最新版 推奨代替品ガイド

温度調節器

形E5AN-C□□P-FLK

資料No. GSCC-293A

■外形寸法図

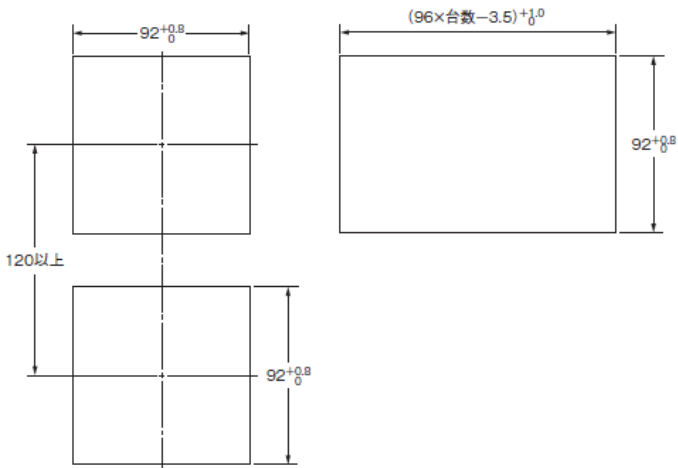
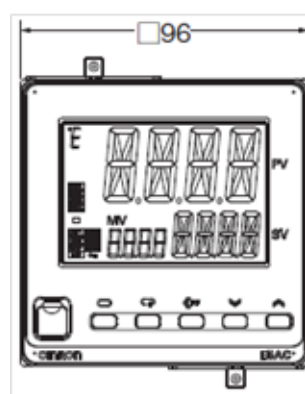
- ・入力サンプリング周期が 500ms から、50ms に向上します。
- ・奥行き寸法が短くなります。

- ・取り付けパネル厚は 1～8mm です。
- ・上下方向の密着取付はできませんのでご注意ください。
(取付間隔を守ってください)。

左記と同じ寸法です。

■端子配置

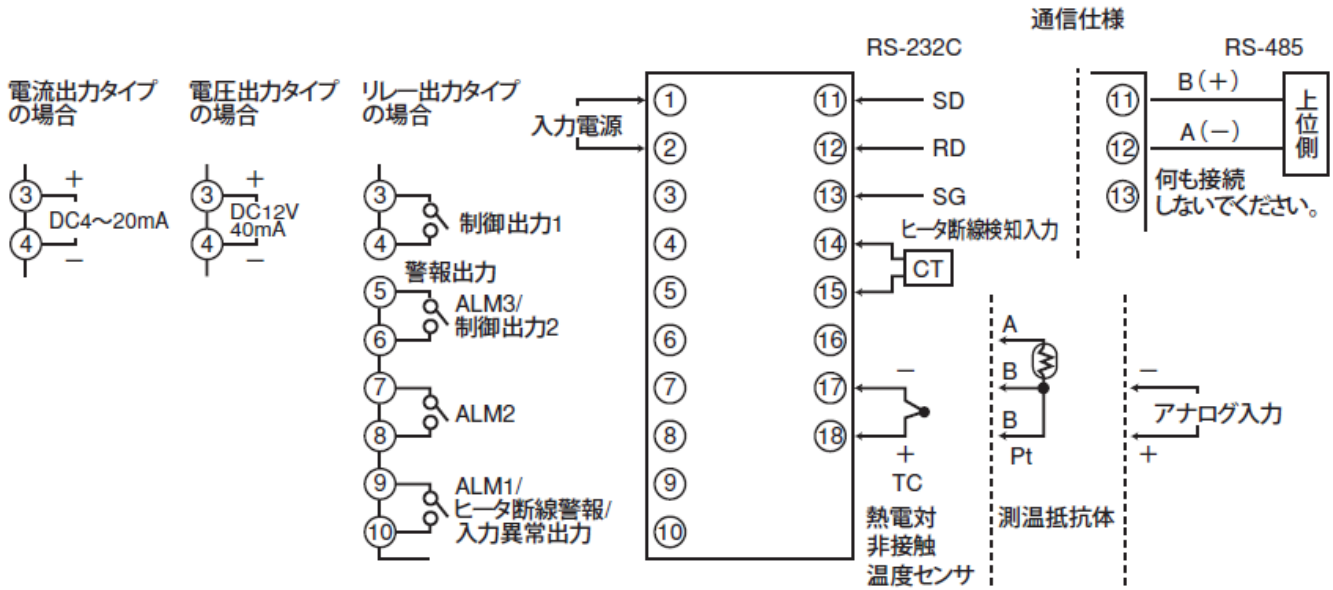
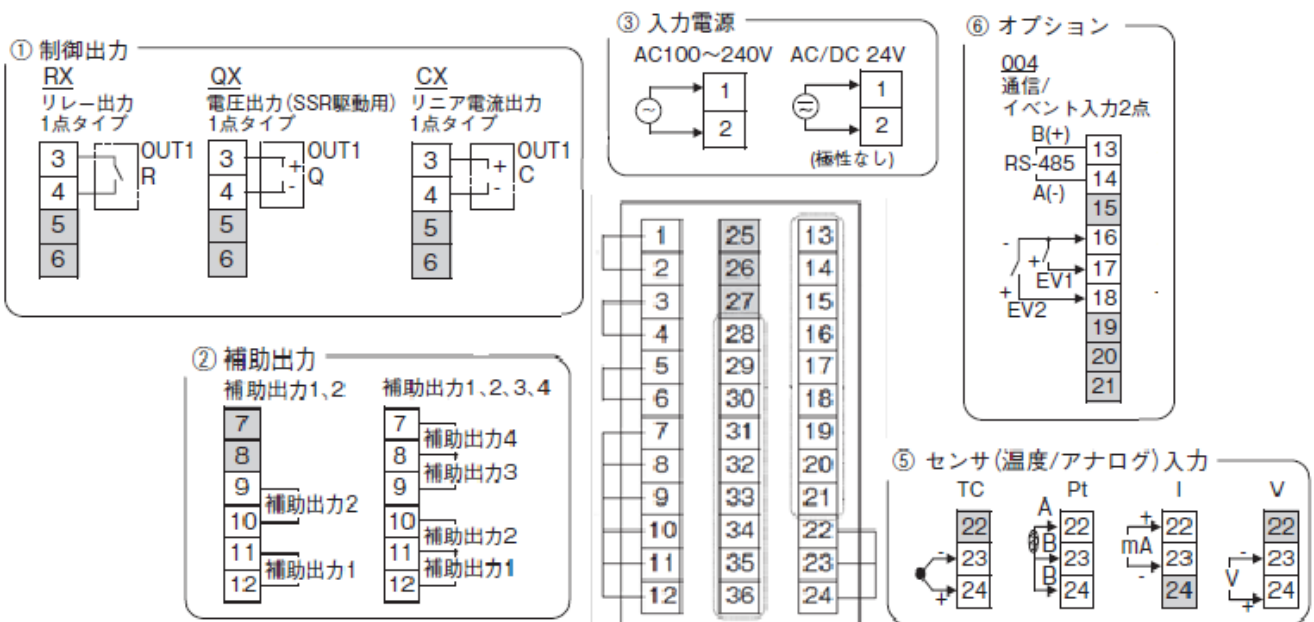
- ・端子サイズが M3.5 から、M3 ねじに変わります。圧着端子は、M3 または M3.5、外幅 5.8mm 以下のものが使用できます。外幅 5.8mm より大きい圧着端子をお使いの場合には、付け替えをお願いいたします。
- ・端子配置が異なります。
- ・入力仕様のマルチ化にともない、入力種別の設定値が変わります。
(形 E5AC は、工場出荷時、K 熱電対 : -200~1300℃に設定されています)。
